**Всемирный форум для согласования правил
в области транспортных средств**

**Правила № 145 ООН (системы креплений
ISOFIX, крепления верхнего страховочного
троса ISOFIX и сиденья размера i)****Предложение по поправкам серии 01
к Правилам № 145 ООН (системы креплений ISOFIX,
крепления верхнего страховочного троса ISOFIX
и размер i)*****Представлено экспертом от Нидерландов**

Рис. 1

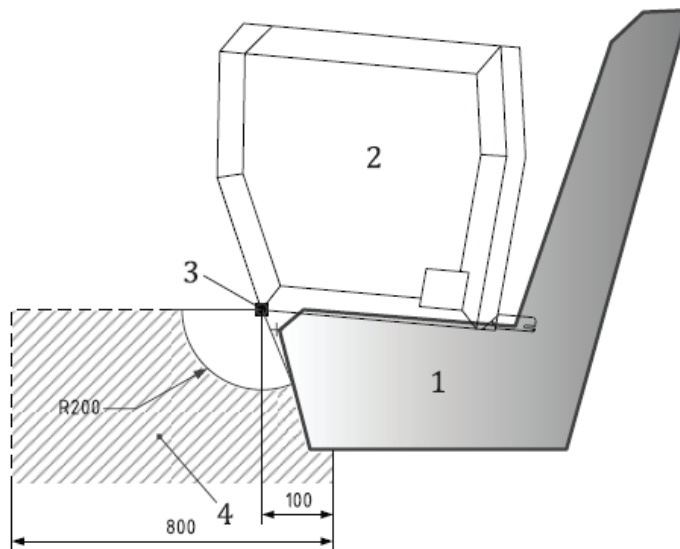
Включить новое приложение 6 следующего содержания:

Зона крепления нижнего страховочного троса и положение точки для определения направления действия силы

- Обозначения:**
1. Сиденье транспортного средства.
 2. Контур кресла ISO/R2, установленного на соответствующем сидячем месте транспортного средства.
 3. Точка на контуре кресла ISO/R2 для измерений зоны КНСТ.
 4. Зона крепления нижнего страховочного троса (вид сбоку), с верхним ограничением.
 5. Если КНСТ встроено в находящееся впереди сиденье, то требования в отношении зоны должны выполняться независимо от настроек регулировки высоты находящегося впереди сиденья.
- Примечание:** Чертеж выполнен без соблюдения масштаба.

Рис. 2
Зона крепления нижнего страховочного троса: вид сверху

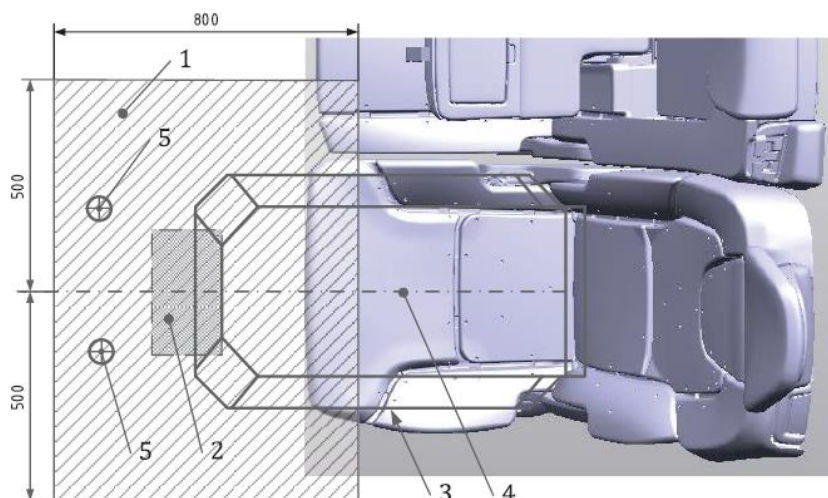
- Обозначения:**
1. Зона крепления нижнего страховочного троса, вид сверху.
 2. Зона опоры (использоваться не должна).
 3. Контур кресла ISO/R2, установленного на соответствующем сидячем месте транспортного средства.
 4. Осевая линия кресла ISO/R2 и креплений ISOFIX (или видимая осевая линия сидячего места в случае сидячих мест без ISOFIX/размер которых не соответствует размеру *i*, согласно приложению 6) (показан только контур).
 5. Крепление нижнего страховочного троса, примеры положения.

Примечание: Наиболее удаленная назад поверхность зоны располагается на 100 мм сзади от вертикальной плоскости, проходящей через опорную точку на контуре кресла ISO/R2. См. рис 5 и 6».

Рис. 3
Точка для определения направления действия силы и направления испытательной нагрузки

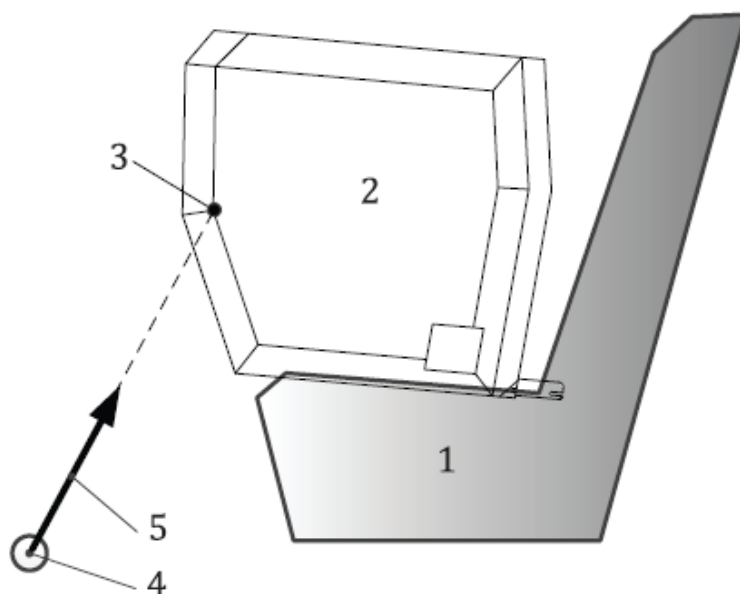
- Обозначения:**
1. Сиденье транспортного средства.
 2. Контур кресла ISO/R2, установленного на соответствующем сидячем месте транспортного средства.

3. ТНДС (точка для определения направления действия силы).
4. пример фактического положения КНСТ в транспортном средстве.
5. Направление испытательной нагрузки.

Примечание: Положение ТНДС в поперечном направлении совмещается с осевой линией контура кресла ISO/R2».
